OCPM Site de l'hôpital des enfants Claire Adamson, 1812 Baile, Ville-Marie, Montréal H3H 1 P4

OCPM Childrens Hospital site Claire Adamson, 1812 Baile, Ville-Marie, Montreal H3H 1 P4

CHILDRENS DEVELOPEMENT  
 CLAIRE ADAMSON, ARCHITECTURAL  
 1812 Baile, Montreal, H3H 1P4 (514) 935-1608  
 adamsonclaire7@gmail.com 2017-03-16 A-1

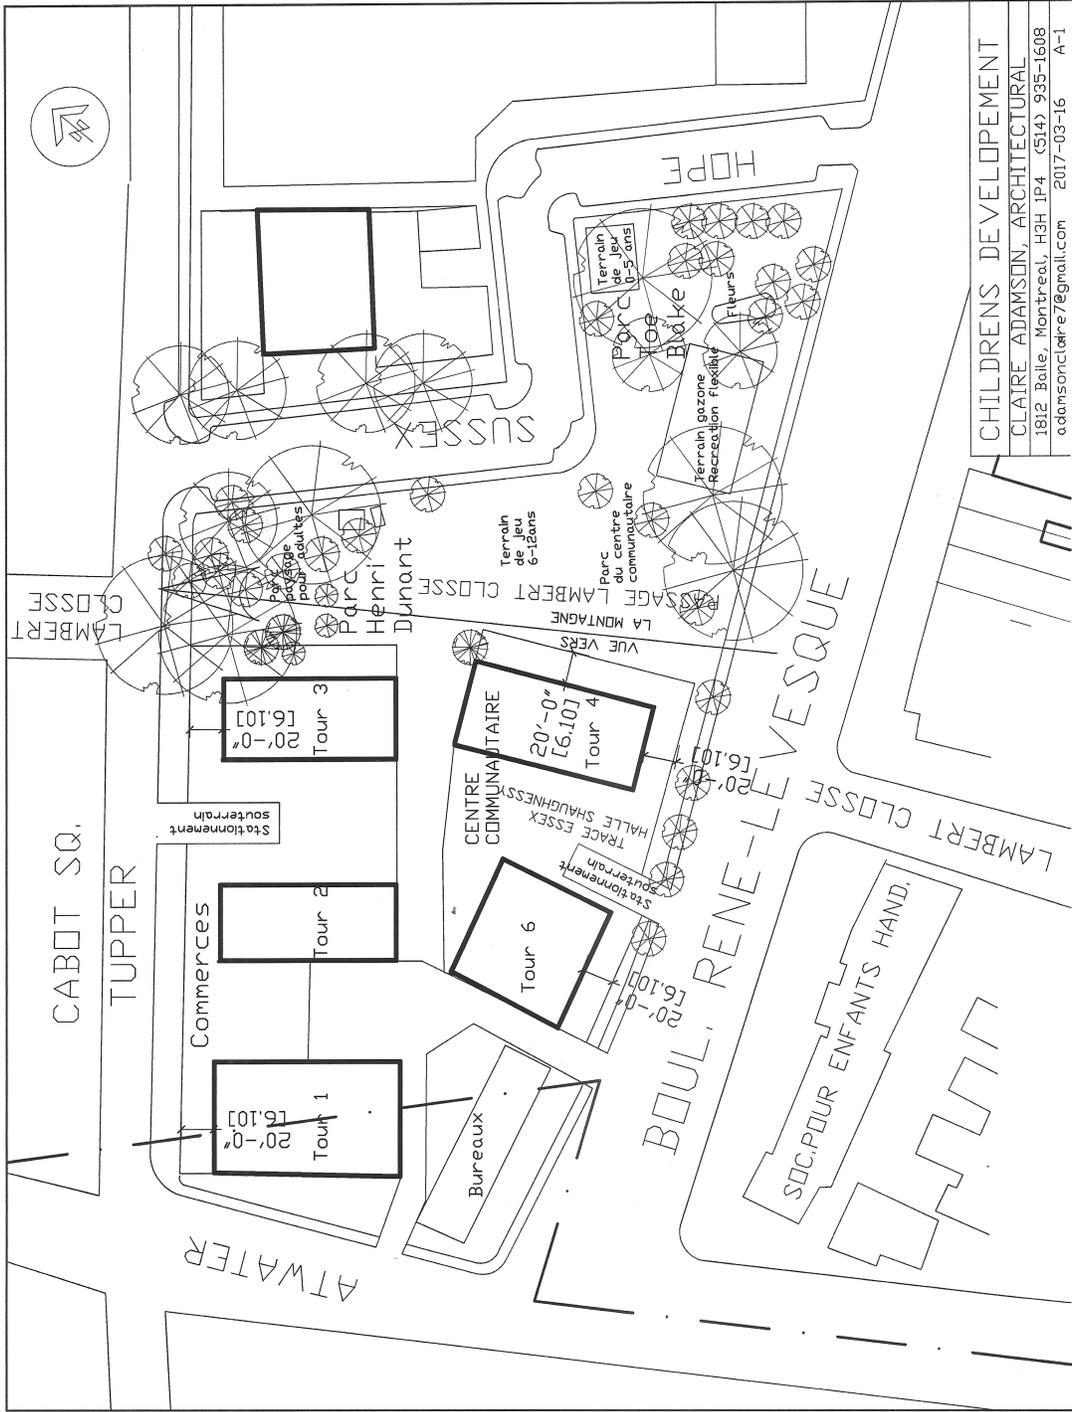
- 1) Parc Henri Dunant has to be larger towards the south to fulfill the Plan Particulaire d'Urbanisme, to provide much needed recreational space, and to connect with Toe Blake Park. Provide grassed space in the park for soccer.

- 2) Connect Toe Blake Park to the project by greening the part of Sussex south of Hope. RE-route Bus 150 to use Atwater Avenue like the other buses do.

- 3) Provide a landscaped park for adults in Park Henri Dunant, a playground for children 6-12 at Sussex and Hope, a park for the Community Centre east of the centre, and a playing field along ReneLevesque.

- 4) Make all towers 32 floors, or center towers 34 and edge towers 30 floors, and reduce the number of towers to 5, eliminating Tower Five.
- 5) Move the Community Centre to the base of Towers Six and Four.

- 6) Move Tower Six by 10m to the east to allow an at grade truck exit between the Westmount Office building and Tower Six, which would connect to the at grade access from Atwater.

- 7) Mark the original Essex Street by the main corridor of the Community Centre and the space above between Towers Six and Four.
- 8) Provide the North-south view to the mountain by continuing Lambert-Closse by a pedestrian pathway east of Tower Four. As per p. 39 of 01-282 Ville-Marie zoning bylaw.

- 9) Eliminate the 200 person auditorium from the Cultural Centre due to duplication of Forum and St-Jax Church auditoriums.
- 10) School: Do not attempt to house an elementary school in this project: There is not enough space for buses, the tenants would complain about noise, especially the ones on the same level as residences, and the school would complain about items being thrown into the roof yard. The Sulpician property north of Sherbrooke, between Cote des Neiges and Atwater is suited for an elementary school, complementing College de Montreal.

- 11) Assure asbestos is not released into the air.
- 12) Demand quiet air handling equipment, 20dB.
- 13) Re-use the roof structure covering the existing roof top playground.

- 14) Re-use the Henri Hebert reliefs in the decoration of the project.
- 15) Separate the parking from the occupants, so that spaces can be rented to clients and neighbours.

- 16) Provide landscaped pedestrian bump-outs at corners of street sidewalks.
- 17) Provide regular park benches with backs, so that people can be comfortable reading outdoors.

- 18) Do not provide blue or orange arches which would interfere with activities, and would require regular maintenance.
- 19) Use water jets instead of a wading pool, and do not have slippery slopes in the pools.

- 20) We do not require a large projection wall. Movies are shown on the Canadian Centre for Architecture. Occasional projections can be done on normal building elevations.

- 21) Keep the tulips in Toe Blake Park. Older children will be able to swing and parallel bars in the increased size of Parc Henri Dunant.
- 22) Use the 1% art for furniture and artwork in the main hall of the Community Centre.

- 23) Name the main hall of the Community Centre "Shaughnessy Hall".
- 24) Have a setback of 20 feet above the basilaires.
